COMMISSIONE VALUTAZIONE DI IMPATTO AMBIENTALE

Parere n.2 del 01.02.2017

OGGETTO: ANTONIO SV S.R.L.
Realizzazione di un parcheggio ad uso pubblico e della viabilità extraurbana di collegamento SS14 Triestina e la Variante SS14 Treviso Mare inserita nell'ambito del piano urbanistico attuativo denominato "Agrivillage Gustalia Venezia Musile"
Procedura di verifica di assoggettabilità a Valutazione d'Impatto Ambientale ai sensi dell'art. 20 del D.Lgs n.152/06 e ss.mm.ii.

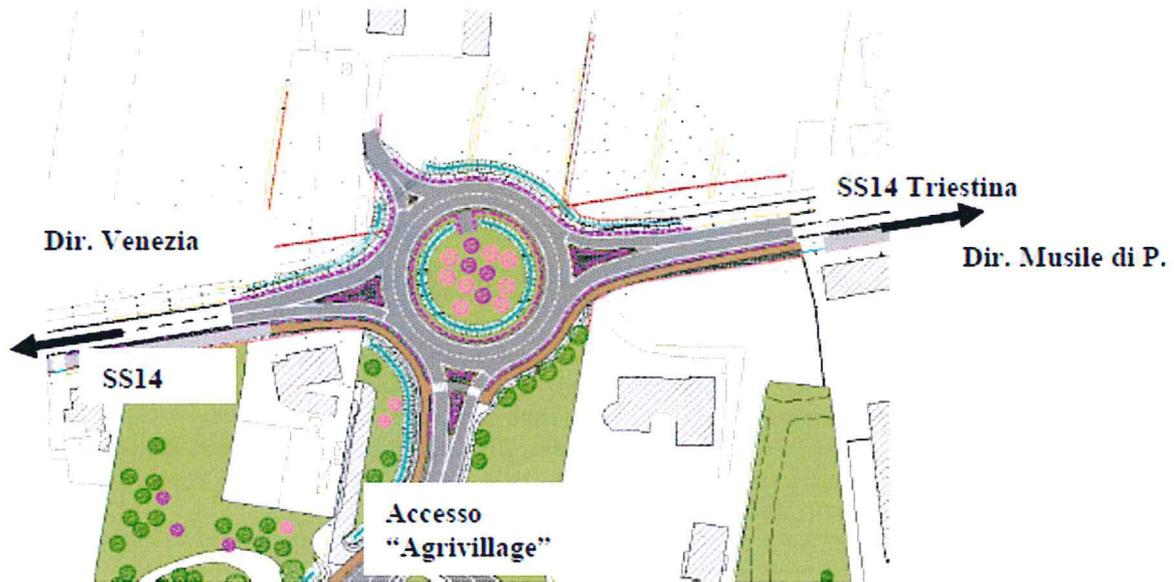
L’introduzione della rotatoria comporta tuttavia l’attribuzione di pari priorità ai rami che vi convergono, determinando l’interruzione ed il rallentamento del flusso veicolare sulla SS14.

Per ovviare a tale condizione si propone in alternativa di gestire l'intersezione con un trivio. Questa soluzione comporta una minore occupazione territoriale, garantisce continuità all'asse della via Triestina, attribuisce priorità ai flussi che la percorrono e consente di gestire gli eventuali accodamenti senza impegnare la viabilità principale.

In riferimento alle integrazioni fornite si evidenzia che la simulazione dello scenario con intersezione a trivio confermano il sostanziale permanere dei livelli di clima acustico stimati per lo scenario a rotonda.

Immagine 1.9: opere infrastrutturali di accesso all’area: svincolo su SS14 var, al km 1+500

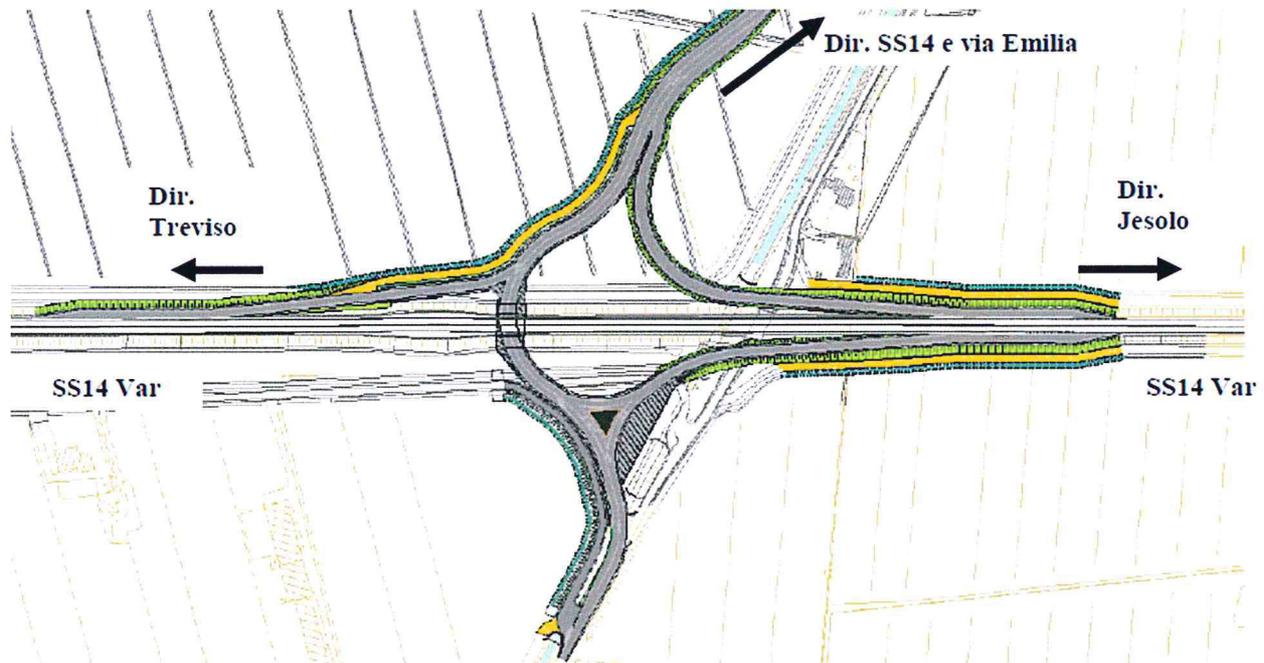
Lo studio oggetto di esame ipotizza una soluzione alternativa funzionale, transitoria e non ostativa alla realizzazione della “via del Mare” prevedendo uno svincolo costituito da un sottopasso da tre rampe connesse alla SS14var: di immissione e di uscita in direzione Treviso, sola rampa di immissione in direzione Jesolo. Inoltre, lo schema consente l’attraversamento dell’intersezione sull’asse nord-sud nelle due direzioni di marcia grazie ad un sottopasso, permettendo tutte le manovre al nodo consentite dallo schema a rotatoria, ad eccezione della svolta sinistra per le provenienze da Treviso;

Tale soluzione alternativa rimane tutta contenuta nelle aree già destinate per la realizzazione della viabilità nel quadro urbanistico vigente.
